**COMUNE DI
COSTABISSARA**

**PROGETTO DI AMPLIAMENTO DI 1.000 MQ DELLA
SUPERFICIE DI VENDITA DI UN ESERCIZIO
COMMERCIALE ESISTENTE MEDIANTE REVISIONE
DEL LAYOUT INTERNO**

ELABORATO D

*Risposta alle richieste di integrazione di cui alla nota prot. n. 61765 del 20.09.2018
espressa ai sensi dell'art. 19, comma 6, del D.Lgs. 152/2006 e ss.mm.e ii.
e controdeduzioni alle osservazioni del Comune di Caldogno*

Figura 3.2. Attraversamenti ovali del Botteghino

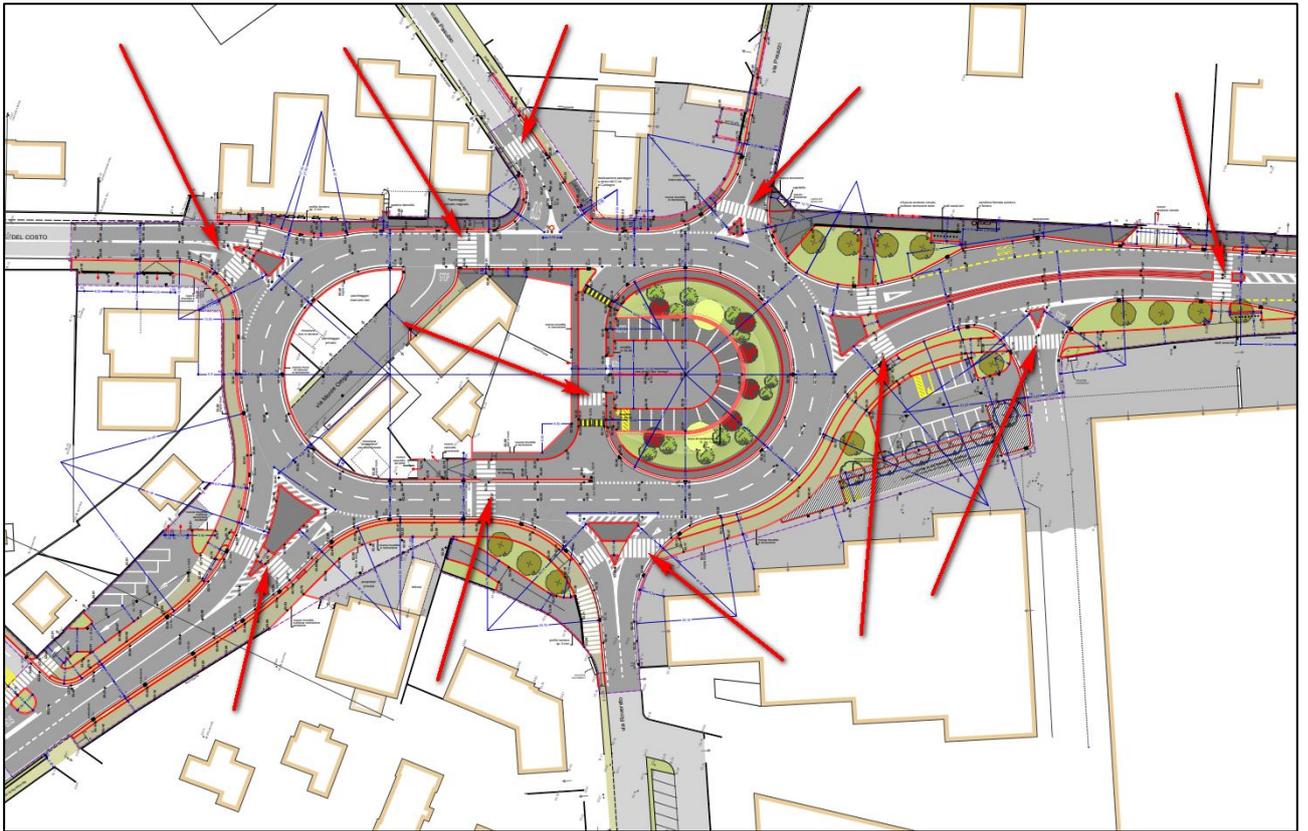
In prima battuta si rileva come l'argomento attorno al quale gravitano le perplessità dell'Amministrazione Comunale di Caldogno sia rappresentato da particolari aspetti progettuali inerenti la realizzazione dell'ovale del Botteghino.

Per il nodo critico sollevato dal Comune di Caldogno, costituito dallo spigolo del fabbricato ex Pizzeria, le soluzioni sono state oggetto di numerosi tentativi di soluzione. Tentativi di soluzione che, peraltro, sono ancora in corso e certo non per responsabilità imputabili alla Supermercati Tosano.

Con la sistemazione e messa in sicurezza dell'incrocio in località Botteghino si sono attuate delle azioni che mettono in protezione l'utenza debole. Nell'immagine successiva sono indicati gli attraversamenti pedonali previsti con le opere, collegati da marciapiedi e piste ciclabili. A supporto dell'utenza debole saranno realizzati attraversamenti protetti con semafori a chiamata.
